廃炉発官R2第129号
令和2年9月29日

福島第一原子力発電所 特定原子力施設に係る実施計画 変更認可申請書

○福島第一原子力発電所 特定原子力施設に係る実施計画

3号機使用済燃料プール内の変形燃料に関する取り扱い及び使用済燃料収納缶の取り扱いについて、下記の通り変更を行う。

図6-12 ハンドル部の変形が認められる燃料（3号機）

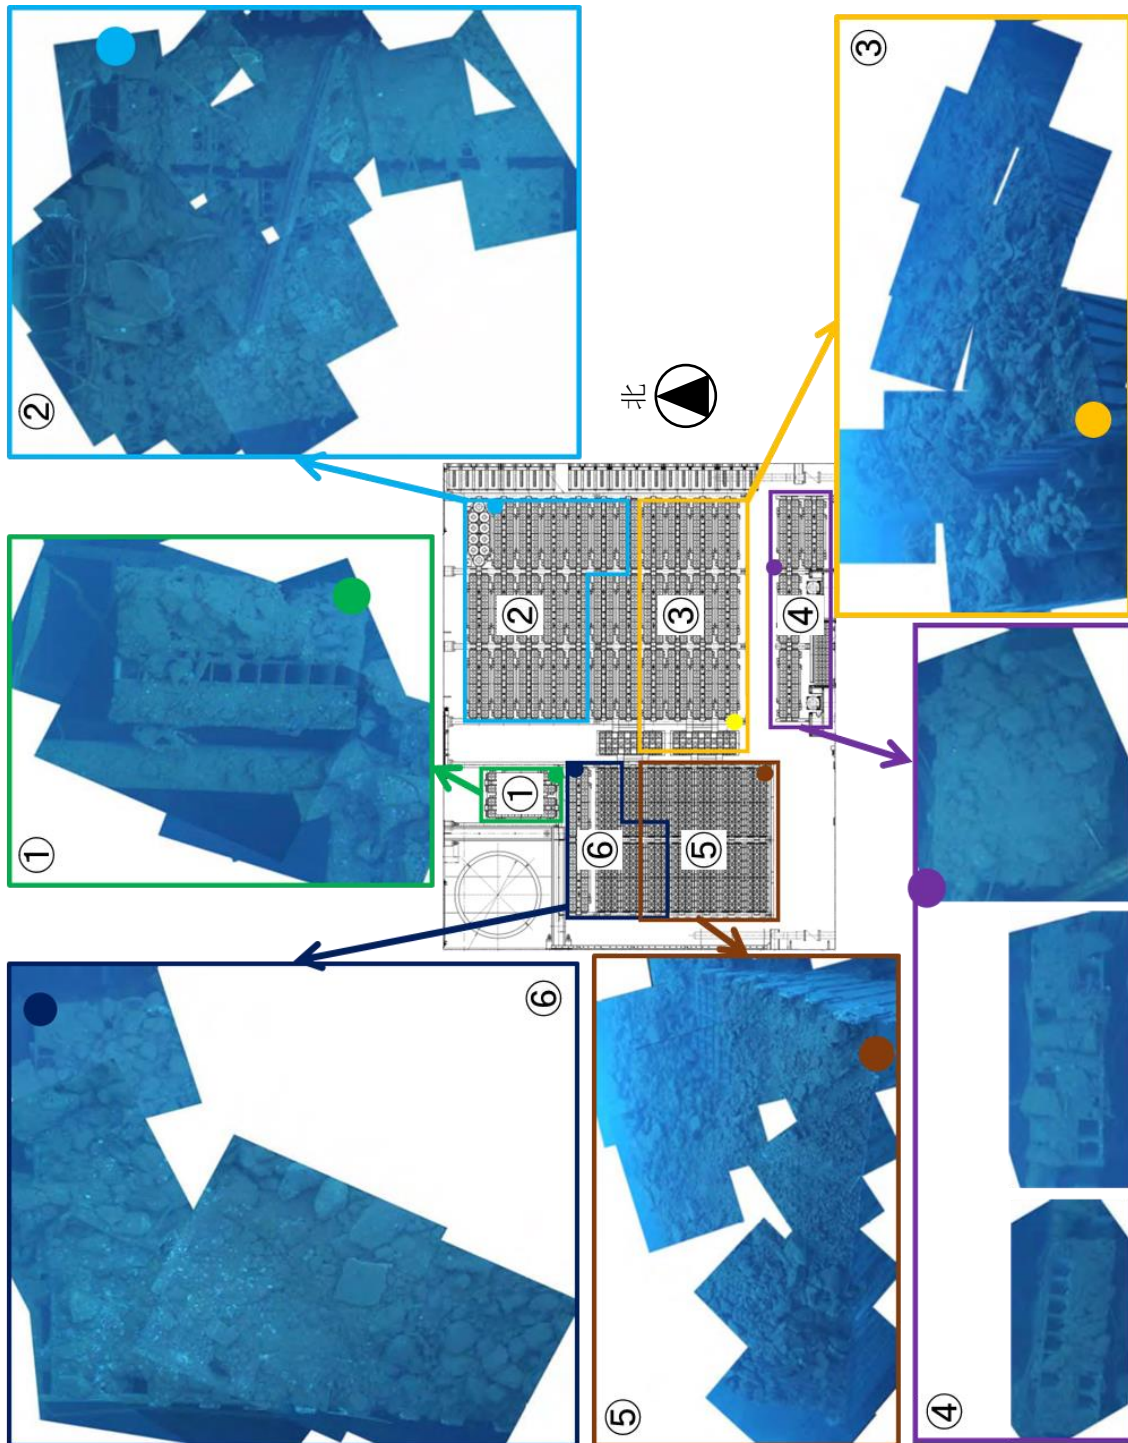
- ・3号機ハンドル変形燃料の取り扱いに関して記載の追加
- ・がれき衝突解析に用いるコード（L S－D Y N A）について新規記載
- ・その他記載の適正化

図-2 使用済燃料収納缶 (小) 取り扱い概念図

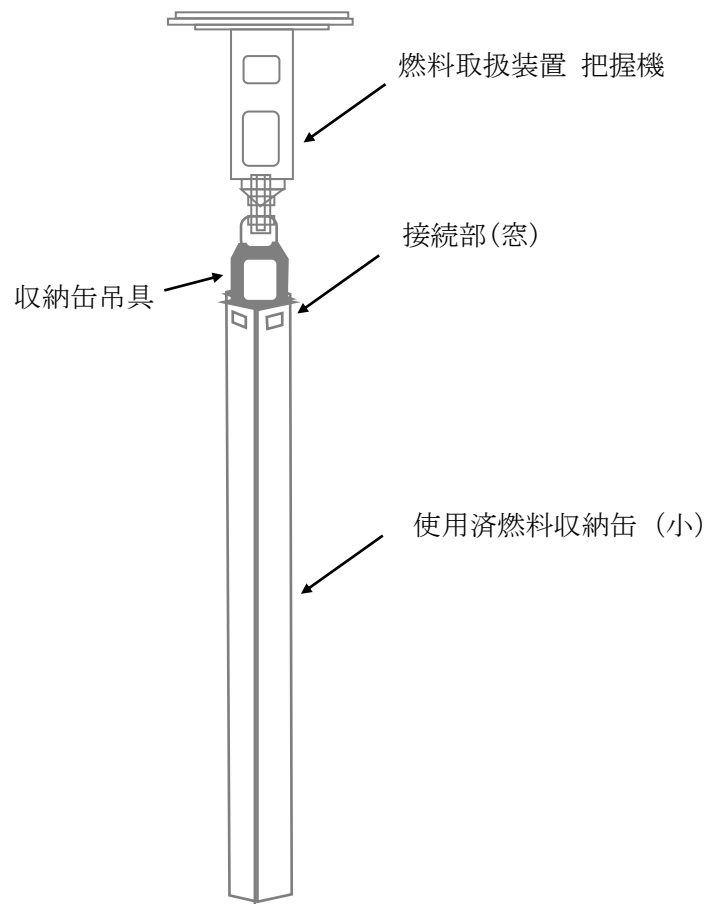
- ・使用済燃料収納缶（小）取り扱い概念図の追加

- ・使用済燃料収納缶（小）上部には吊具を取り付けるための接続部（窓）を設け，接続部に吊具を取り付ける。接続部は使用済燃料収納缶（小）に4箇所設け，吊具を4箇所に取り付けることにより，吊上げ時の落下を防止する。
- ・吊具は燃料取扱装置の把握機で把持することから，以下の燃料取扱装置の落下防止機能により吊上げ時の落下を防止する。
 - ・ホイストは電源断時に電磁ブレーキで保持する構造
 - ・ホイストは二重のワイヤロープで保持する構造
 - ・把握機は空気喪失時にフックが開かない構造
 - ・把握機の機械的インターロック

図ー２ 使用済燃料収納缶（大）取り扱い概念図

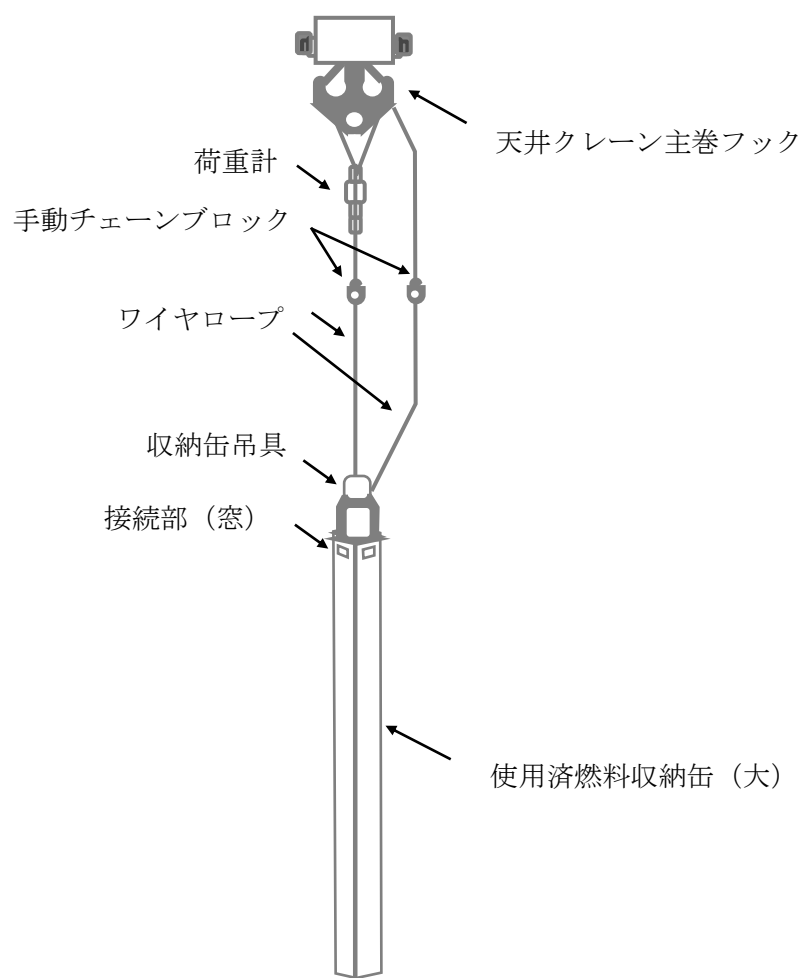
- ・使用済燃料収納缶（大）の落下防止機能及び落下防止措置について記載の追加
- ・使用済燃料収納缶（大）取り扱い概念図の追加

- ・天井クレーン主巻フックは電源断時に電磁ブレーキで保持する構造
- ・主巻フックは二重のワイヤロープで保持する構造
- ・主巻フックは外れ止めを有する構造
- ・主巻フックと吊具を取り付けるワイヤロープ等を二重化する
- ・取り付け作業後に取り付け状態を確認する
